## Protocolo 21- 15.695/2025

### Estudo de Impacto de Vizinhaça (EIV)

**PARECER 013/2025 – CEIV**  
**COMISSÃO PERMANENTE DE ANÁLISE DE ESTUDO DE IMPACTO DE VIZINHANÇA**  
**(CEIV)**

**Projeto:** Supertex Concreto

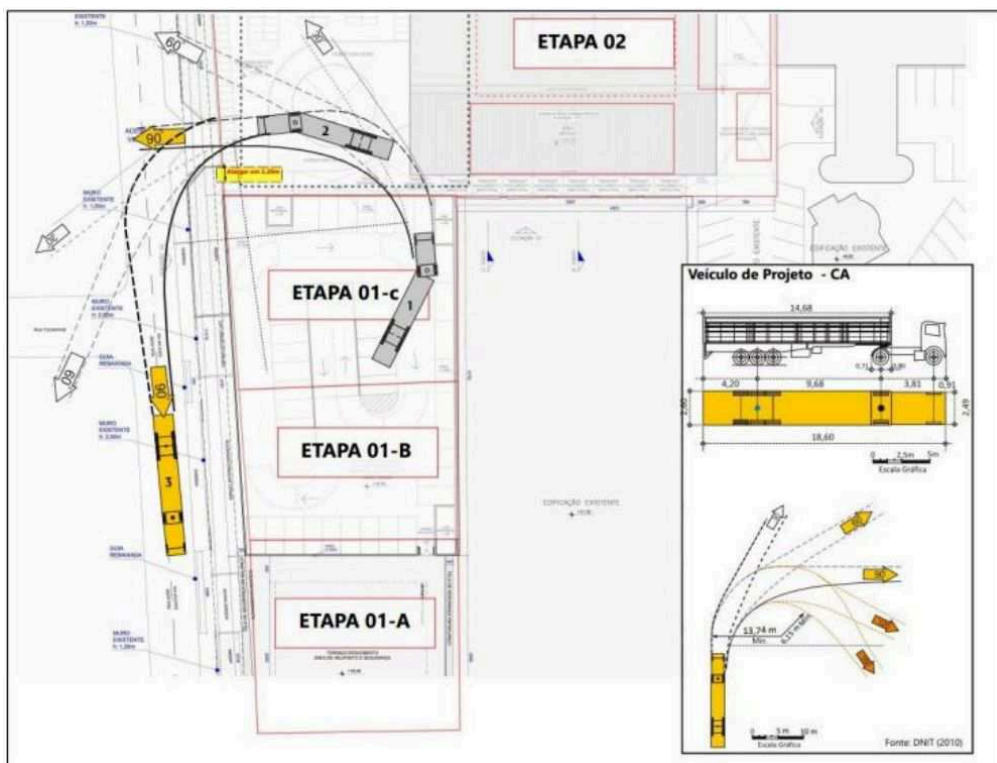
CONSIDERANDO a manifestação do analista do Projeto Legal Arquitetônico no Despacho 18-15.695/2025 (1DOC), no qual informa que o empreendimento está em conformidade com a "legislação urbanística em geral",
